Schulanlage Meierhof

Projektwettbewerb im offenen Verfahren
Jurybericht

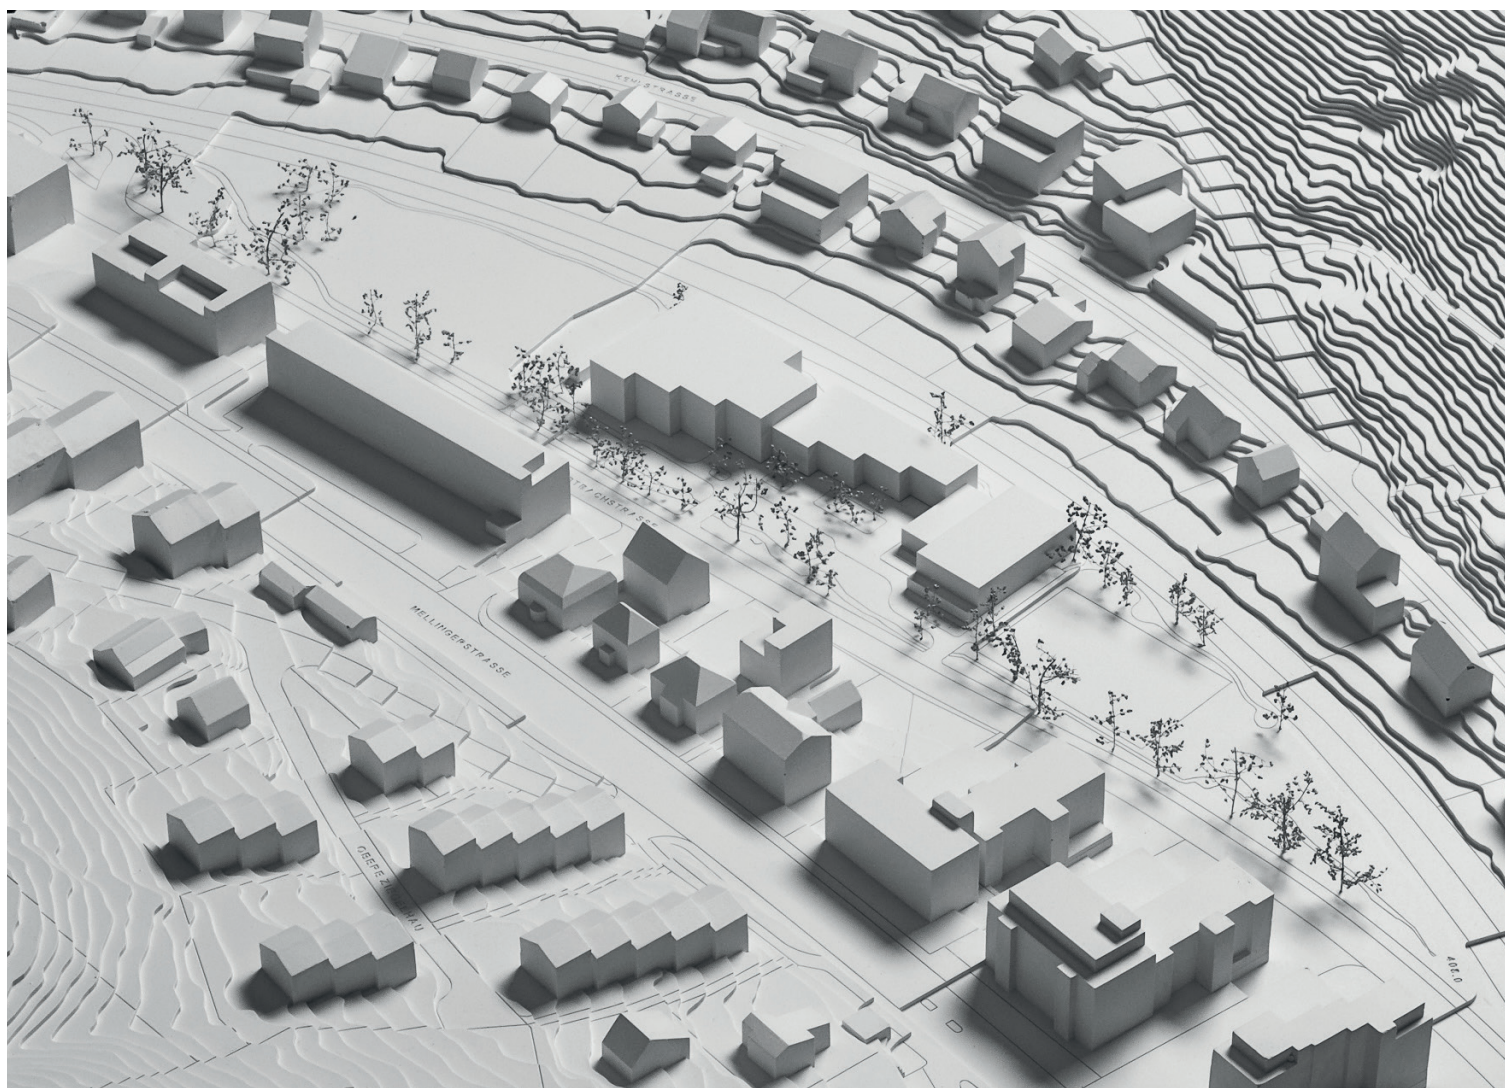
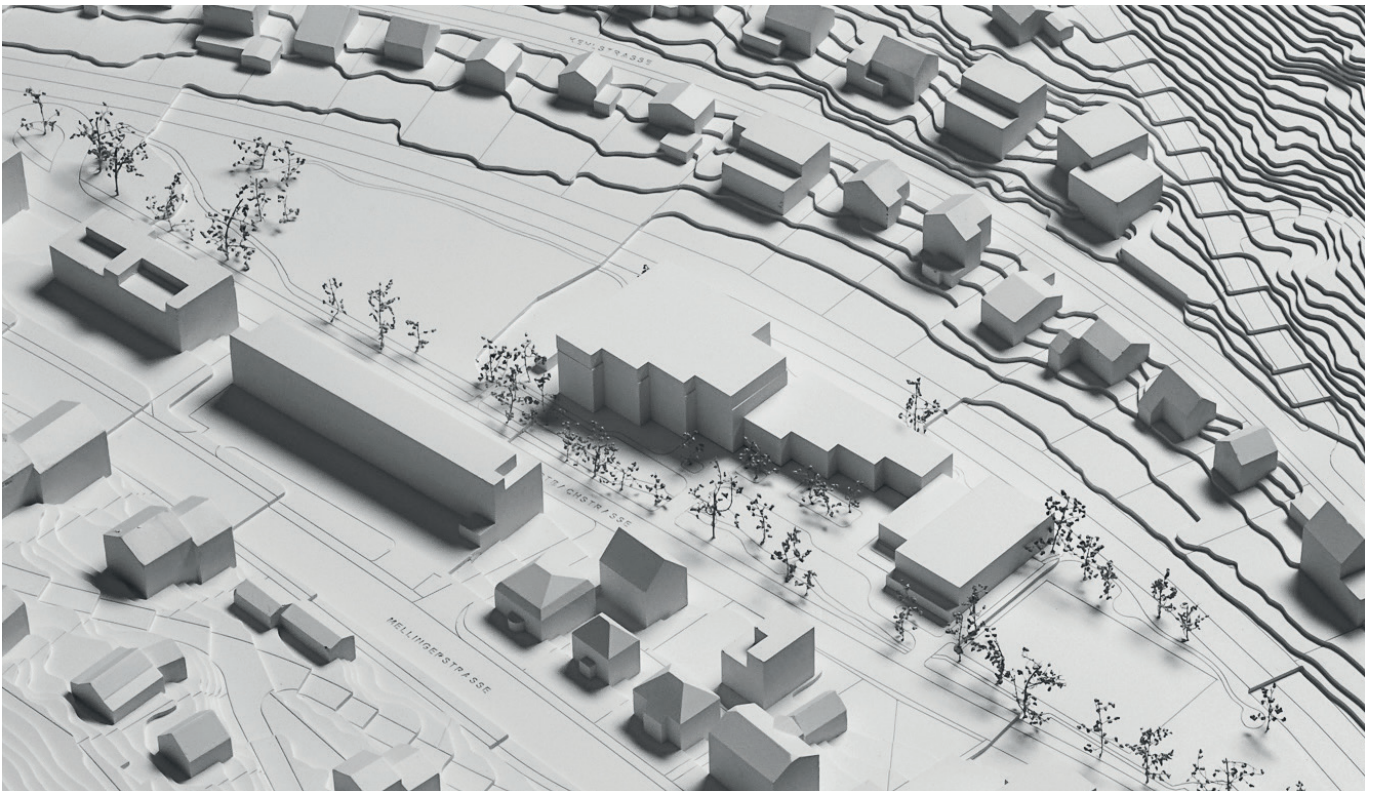
Die vierfache Staffelung des bestehenden Schulhauses wird mittels eines dreigeschossigen Annexes verdoppelt, während die nordseitige Gebäudeflucht verlängert wird. Dadurch nimmt die Gebäudetiefe kontinuierlich zu und es entsteht ein dreieckförmiger Schultrakt, dessen Westfassade etwas länger ist als die Turnhalle. Die Bauten besetzen damit insgesamt ein rechteckiges Feld, aus welchem der gestaffelte Pausenplatz ausgespart ist. Dieses rechteckige Feld segmentiert die linsenförmige Geländekammer in drei spezifische Aussenraumkompartimente – westseitig das Rasenspielfeld, ostseitig den Allwetterplatz und in der Mitte den Pausenplatz. Diese klare städtebauliche Setzung erscheint plausibel, wenn auch der Verlust der heute vorhandenen Kontinuität des Aussenraums zu bedauern ist. Allerdings wird im Modell sichtbar, dass die als viertes Geschoss geplante Erweiterung die Volumenkomposition aus dem Gleichgewicht bringt, denn der Annexbau wird im Vergleich zum Moser-Bau zu mächtig. Der den Kindergärten westseitig vorgelagerte Aussenraum wird mit einem Nebengebäude vom angrenzenden Rasenspielfeld abgegrenzt. Da auch der Eingang der Kindergärten an der Westfassade angeordnet ist, entsteht ein umständlicher Zugangsweg, der zwischen diesen Nebengebäuden und dem Ballfangzaun verläuft.

Das Freiraumkonzept weist ein gutes und solides Grundgerüst auf, welches auch sich ändernde Nutzungsbedürfnisse aufnehmen kann. Der Plan im Massstab 1:200 zeigt eine stimmige räumliche Organisation des Freiraums und schafft eine ökologische Vernetzung entlang der Bahn und durchgehend im Stadtbach. Der Pausenhof zeigt in diesem Plan eine angemessene Grösse und Gestalt. Zwischen Gebäude und Stadtbach sind

kleinere Hügel angeordnet, die diverse Versteck-, Rückzugs- und Spielbereiche ermöglichen. Der abgelegene Bereich nördlich der Gebäude wird sinnvollerweise für die Lernorte und die Retention genutzt. Der Aussenbereich für den Kindergarten ist sinnvoll organisiert und weist eine hohe Nutzungsqualität auf. Bedauert wird, dass die Wege entlang der Bahn nicht durchgehend sind, sondern mit Sitzplätzen enden. Die Eingriffstiefe ist im Vergleich zu anderen Freiraumprojekten eher hoch. Entsprechend hoch ist der zu erwartende CO₂-Ausstoss für die Umgestaltung der Anlage.

Dem zentral im Schulhaus angeordneten Haupteingang ist eine grosszügige Pausenhalle vorgelagert. Von hier gelangt man in ein Foyer, an welches – gegen Norden orientiert – die Aula und das Treppenhaus angrenzen. Diese bieten einen schönen Ausblick in den rückwärtigen Grünraum. Links führt eine Art Servicekorridor zu den Kindergärten, welche als vom Schulhaus weitgehend unabhängige Einheiten konzipiert sind.

Projekt Nr. 01, Domino

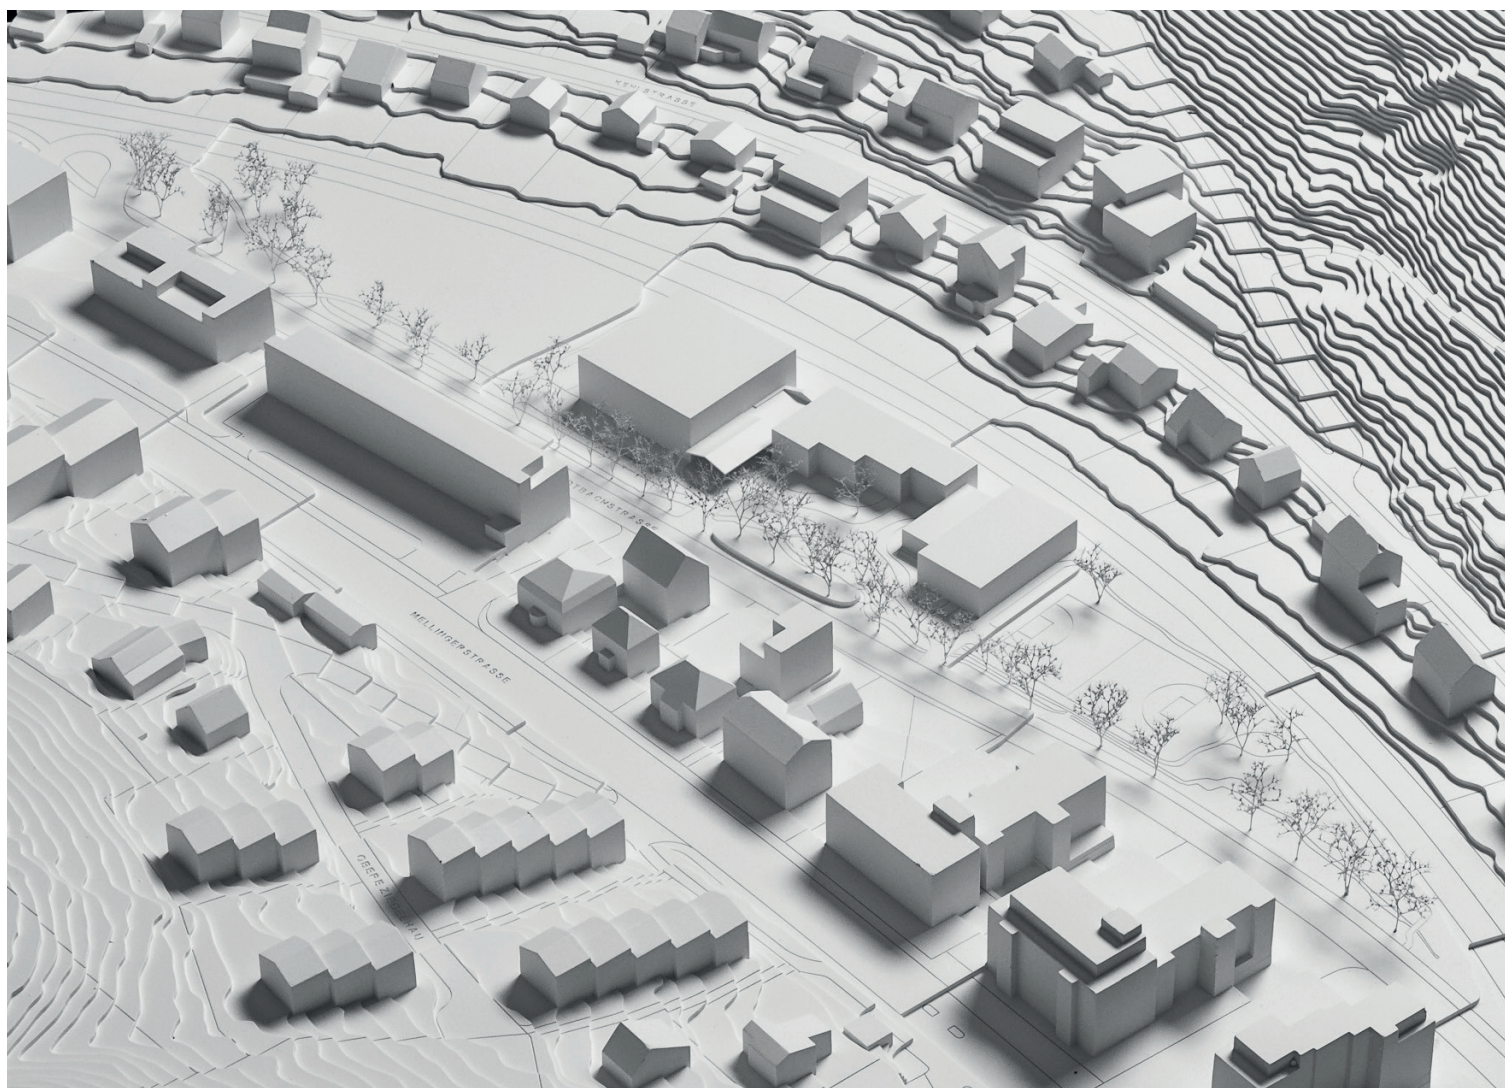
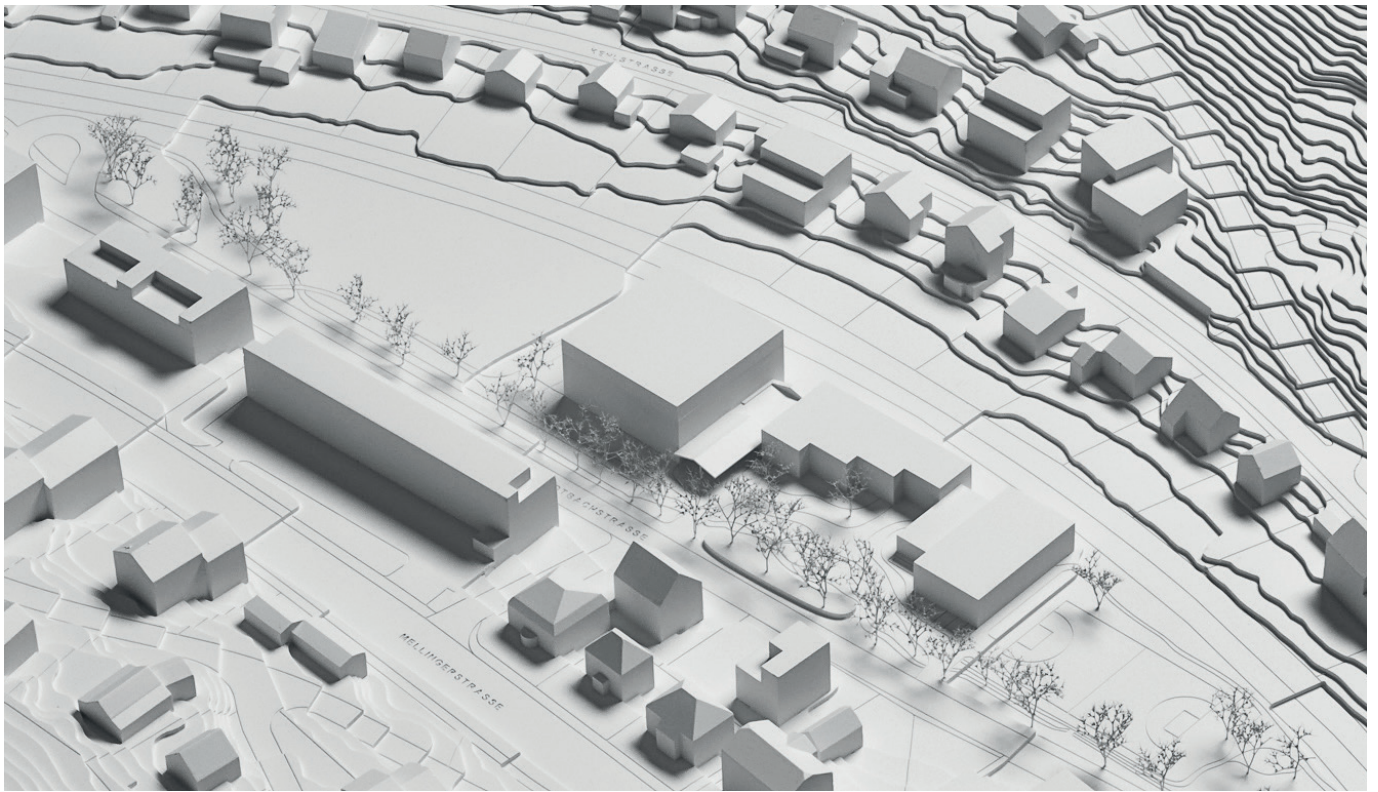
Die Verfassenden entscheiden sich, das bestehende Ensemble aus Schulhaus und Turnhalle weitgehend zu belassen und nach Westen zu erweitern. Der dreigeschossige, mit optionaler Erweiterung viergeschossige Erweiterungsbau wird durch einen eingeschossigen Zwischenbau mit der bestehenden Schulanlage verbunden. Die durchgehende und wenig gestaltete Flucht auf der Seite der Bahn lässt wenig Spielraum für die Umgebungsgestaltung in diesem Bereich. Auf der Südostseite ragt der Neubau über die Flucht des bestehenden Turnhallentraktes hinaus, was ihn relativ wuchtig erscheinen lässt. Dieser Eindruck würde durch die Erweiterung noch verstärkt werden.

Vom Pausenplatz gelangen die Schülerinnen und Schüler über den gedeckten Aussenbereich in ein Foyer, von dem aus im Erdgeschoss die Fachräume im Altbau und die Aula im Neubau erschlossen werden. Über ein weiteres Foyer gelangen sie zur zentral angeordneten Treppenanlage, welche die Bereiche Schule und Betreuung erschliesst. Diese zentrale Erschliessung ermöglicht eine flexible Bespielung der Raumgruppen östlich

Die Entscheidung, die intensiv genutzten Betreuungsräume im 1. Obergeschoss des Neubaus anzuordnen führt dazu, dass im Schulbereich des Erdgeschosses nur Räume sind, die eher weniger genutzt werden. Dadurch stellt sich die Frage, ob die dort vorgeschlagenen grossen Foyer- und Erschliessungsflächen gerechtfertigt sind. Die Anordnung des Kindergartens mit eigener Erschliessung und eigenem Aussenraum auf der Westseite ist richtig, der Doppelkindergarten funktioniert gut.

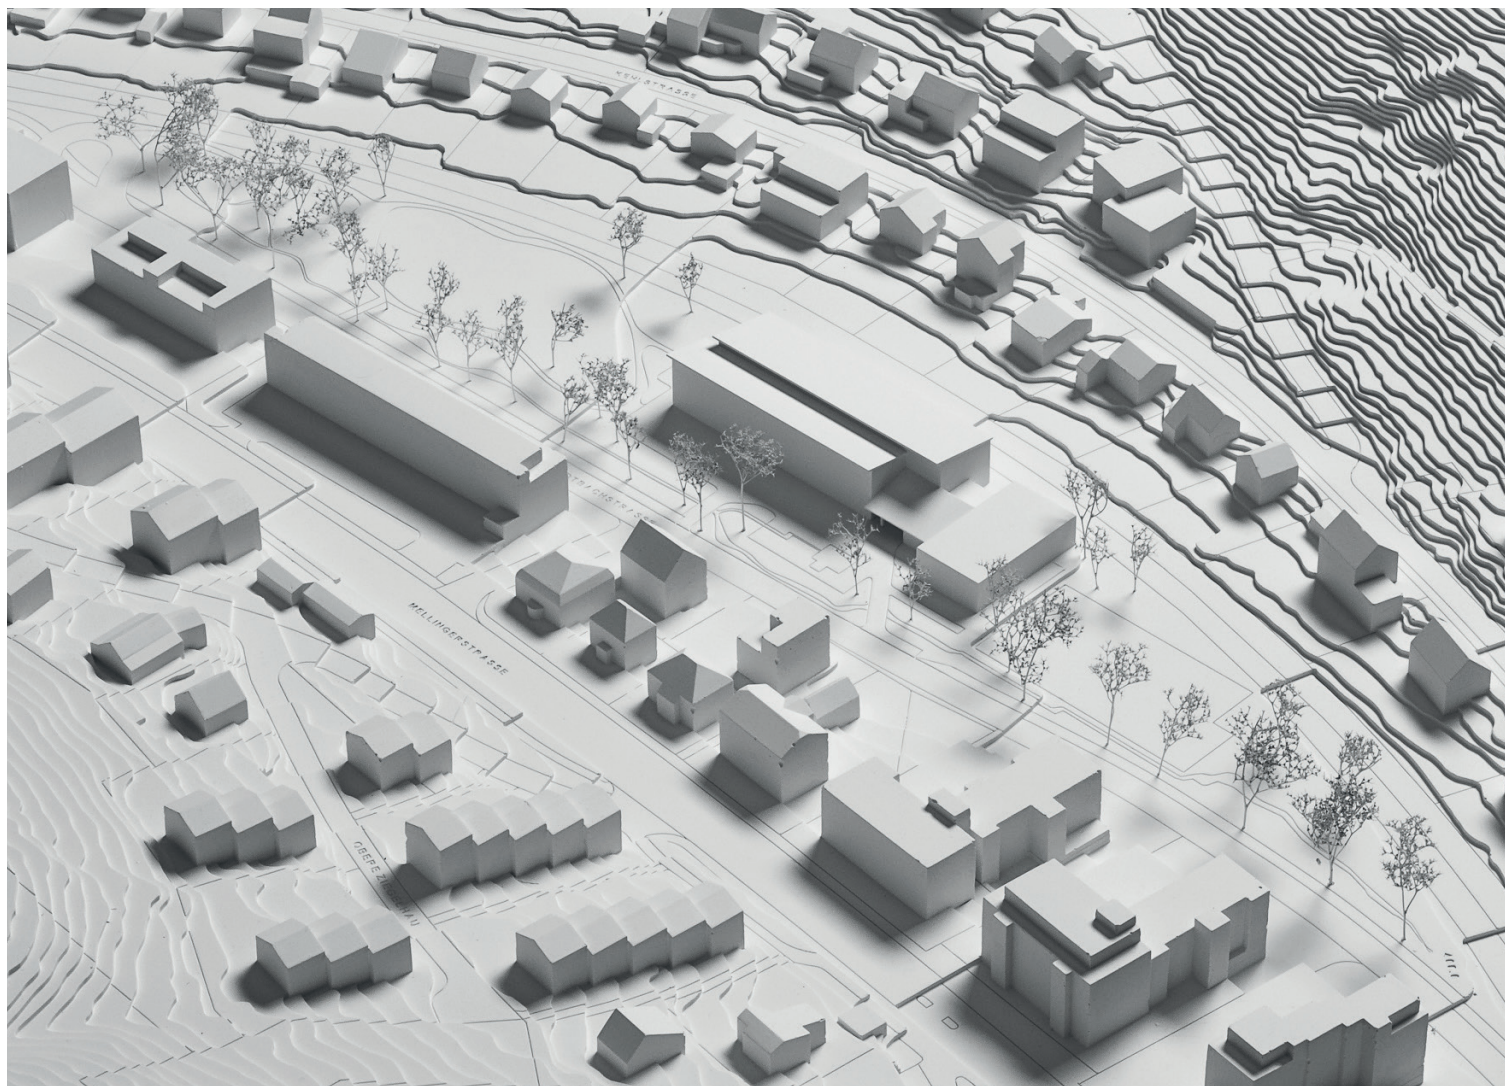
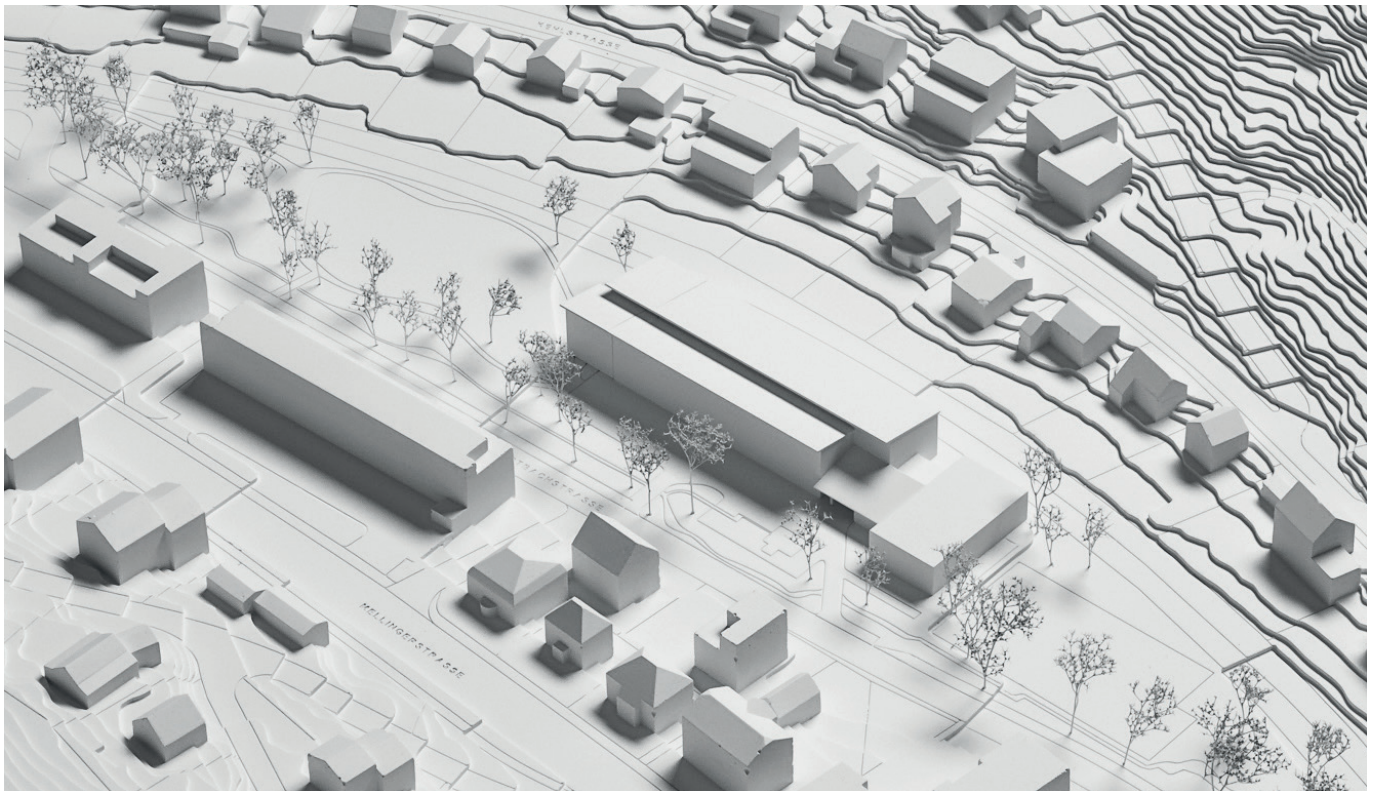
Das Projekt «Elsa» schlägt einen kompakten Ersatzneubau vor, der das umfangreiche Raumprogramm unter einem Dach organisiert. Der vollständige Rückbau des Bestands ermöglicht eine städtebauliche Neuordnung und eine Optimierung in Bezug auf Grundrissorganisation und Flächeneffizienz. Zwei in Ost-West-Richtung orientierte Baukörper werden zueinander versetzt, in der Höhe gestaffelt und an der nordwestlichen Grundstücksgrenze positioniert. In seiner Massstäblichkeit fügt sich der dreigeschossige Neubau als eigenständiger und filigran gegliederter Baukörper gut in den bestehenden städtebaulichen Kontext ein.

Die Wiederverwendung von Betonfertigteilen in Kombination mit Holzelementen ist zwar als positiver Beitrag zur Reduktion der Grauen Energie zu werten, kann aber im Vergleich mit einem Erhalt des Bestandes nicht mithalten.

Auf eine Lüftungsanlage wird im Sinne eines Low-Tech-Ansatzes weitgehend verzichtet. Stattdessen ist eine motorisierte Fensterlüftung mit Nachtauskühlung vorgesehen. Diese Lösung funktioniert jedoch nicht in allen Geschossen gleich gut und wird für den Schulbetrieb als suboptimal eingeschätzt. Die nach Norden ausgerichteten und mit PV belegten Schrägdächer sind nicht optimal und auch die fehlende Retention wirkt sich negativ auf die Gesamtökobilanz aus.

Wirtschaftlich schneidet das Projekt als das teuerste ab. Zwar weist es den kleinsten Fussabdruck aller Beiträge auf, der grosszügige Umgang mit überhohen Räumen führt jedoch zu einem überdurchschnittlich grossen Bauvolumen. In Kombination mit dem Rückbau, der Wiederverwendung von Bauteilen und dem temporären Bedarf an Provisorien resultieren daraus sehr hohe Planungs- und Baukosten.
